管理No. CN-G03
作成日 2023年 12月 4日

テーマ: **アルミ製品のねじ不良を減らそう**

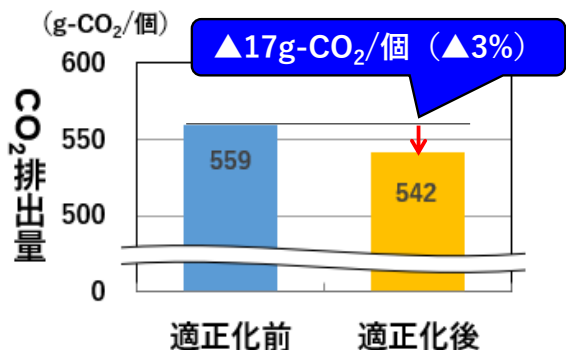
製品中央付近は
最後に固まるので、
どうしても
鋳巣ができてしまう。

ねじ穴加工後の
下穴部付近に
鋳巣が現れてしまい、
鋳巣不良に!!

でも下穴まで
ボルトは掛からない。
**鋳巣が有っても
問題ないのでは?**

ボルト破断まで
ボルトを締めても
鋳巣からの**亀裂・
ヒビなし。**

採用!
